改善箇所説明図

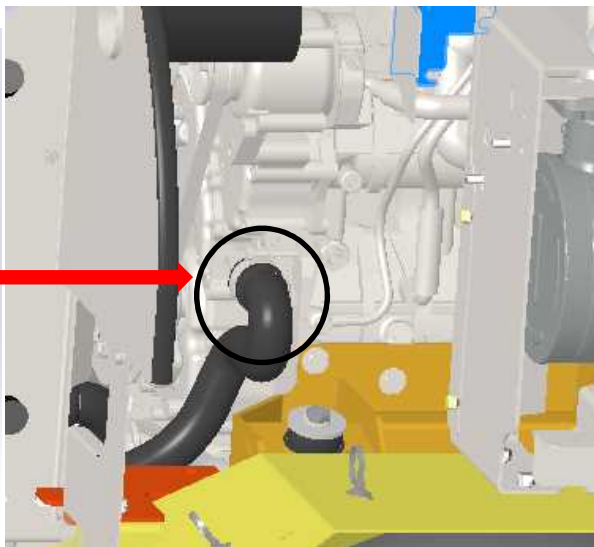
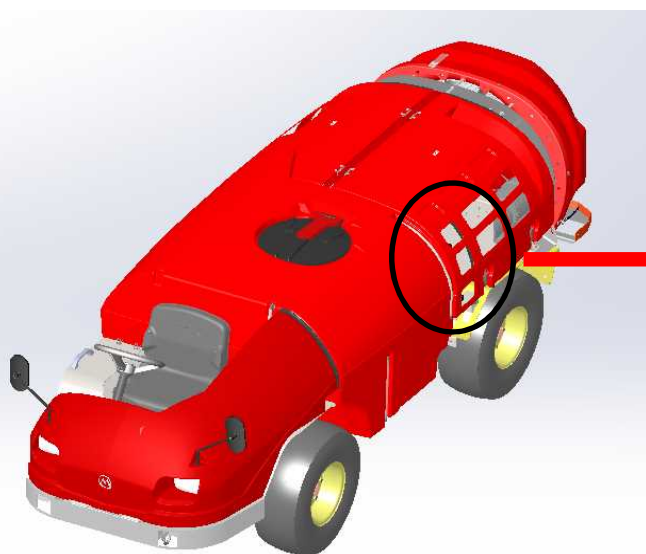
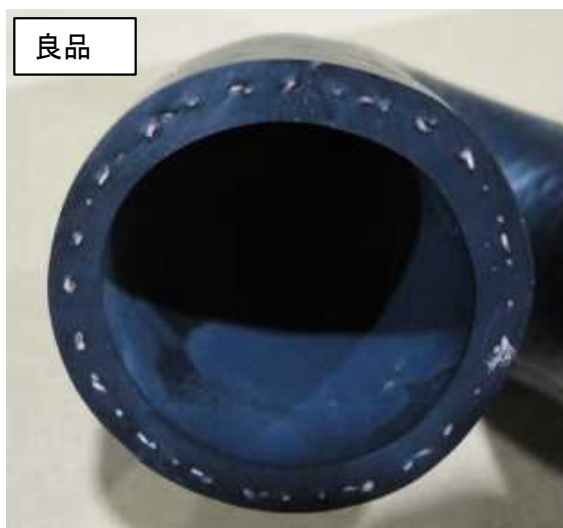
不具合発生箇所

不良品

ラジエタホース
(LOW側)

割れ

基準不適合箇所

農業用薬剤散布車のラジエタホースにおいて、製造作業が不適切なため、亀裂が入っているものがある。そのため、当該亀裂から冷却水が漏れ、最悪の場合、冷却水の不足によりエンジンがオーバーヒートするおそれがある。

改善措置の内容

全車両、冷却水の漏れを点検し、漏れがあった場合はラジエタホースを良品に交換する。
